Mission régionale d'autorité environnementale
BOURGOGNE - FRANCHE - COMTÉ

**Avis de la Mission Régionale d'Autorité environnementale
de Bourgogne-Franche-Comté
sur le projet de ferme éolienne de Charny
sur la commune de Charny (21)**

N° BFC-2025-004118/AP

Localisation de la ZIP et du projet (cf. chapitres 3.4.9 et 4.1.4 de l'étude d'impact)

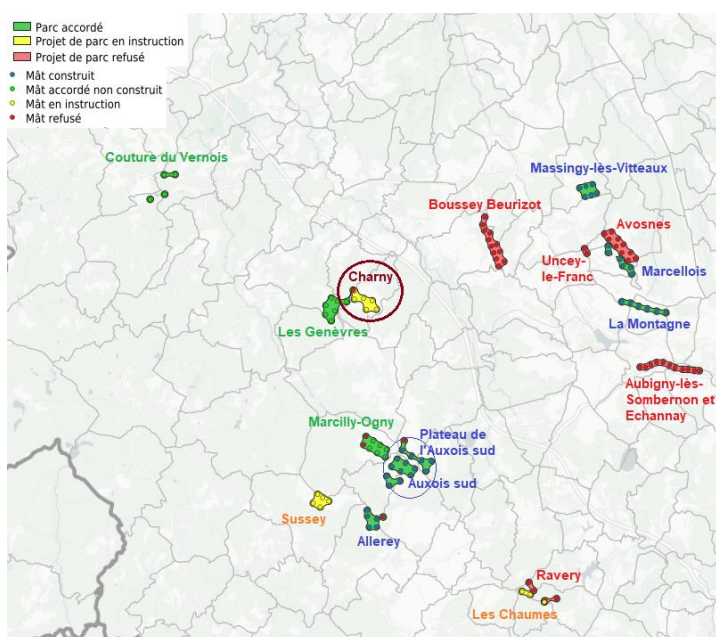
Le projet s'implante intégralement dans la partie nord de la Zip. Le poste de livraison, de 60 m², est prévu entre les éoliennes E4 et E5. La durée du chantier, pouvant varier selon les contraintes techniques et climatiques rencontrées, est estimée à six mois. Les itinéraires d'accès sont identifiés jusqu'à la RD36 à l'ouest. La dernière portion reste à définir, les chemins existants étant utilisés de façon privilégiée. Ceux-ci feront l'objet d'un renforcement par empierrement (en graves non traitées compactées, sur une profondeur d'environ 60 cm), pour une largeur de bande roulante de 4,5 à 5 m (surface totale de 16 306 m²). Environ 1 040 m de nouvelles pistes et des virages seront aussi créés (couvrant 6 692 m²). Les plateformes des éoliennes seront également empierrées sur une surface totale de 15 551 m². La surface permanente du projet est évaluée à 2,25 ha (sur terres agricoles), soit 0,42 % de la surface agricole utile de la commune. La surface temporaire est de 1,2 ha supplémentaires en phase de travaux. Le réseau de raccordement électrique interne, de 4,3 à 5,8 km de long, reliera les éoliennes entre elles et au poste de livraison, par des câbles enterrés entre 0,8 à 1 m de profondeur, passant préférentiellement le long des voies. Le raccordement externe est envisagé sur l'un des postes sources de Saulieu ou de Vieilmoulin, situés respectivement à 15,7 km à l'ouest et 20,3 km à l'est à vol d'oiseau.
